## Dodatek č. 1

### KE SMLOUVĚ O DÍLO

| <b>1207</b>                                | <b>Vlastivědné muzeum Olomouc-Didaktická expozice</b> |                    |

## Změnový list (ZL) č.: 1

Příloha 1 :

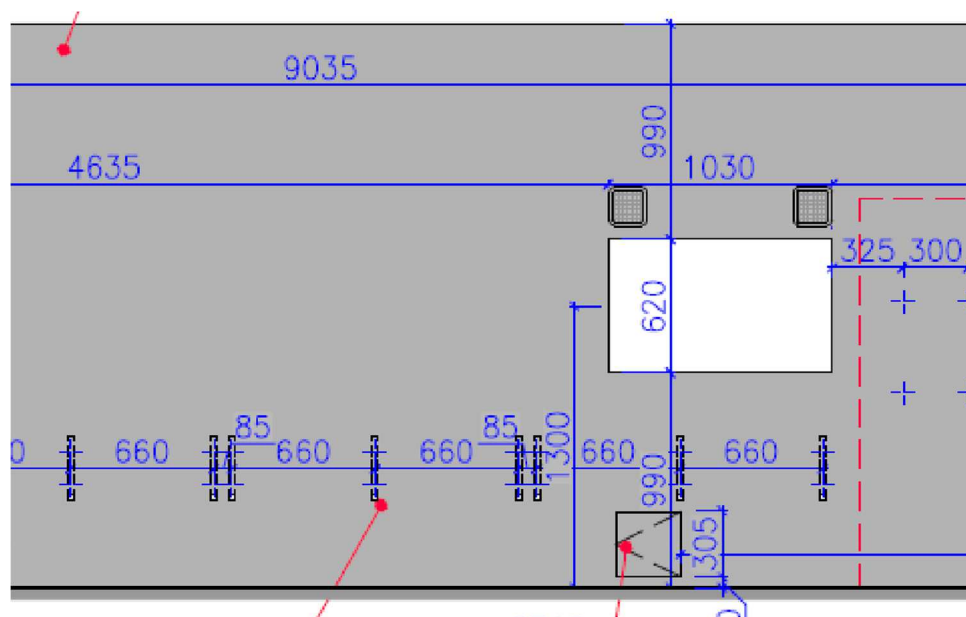
**“Náhrada 4 ks dotykových monitorů v didaktické expozici za větší na základě Oznámení o nesouladu mezi smlouvou a technickou dokumentací.”**

Během realizace byl nalezen rozpor mezi smlouvou a technickou zprávou. Ve smlouvě, jejíž součástí je cenová nabídka s výkazem prvků, byla na základě požadavku vybrána a naceněna položka 4 kusy 32 palcové dotykové obrazovky v určené specifikaci.

V projektu expozice v architektonické a stavebně technickém řešení se však počítá s rozměrem 42 palců.

Dotykové displeje budou nahrazeny vhodnějším větším typem s dotykovým monitorem s úhlopříčkou 42 palců.
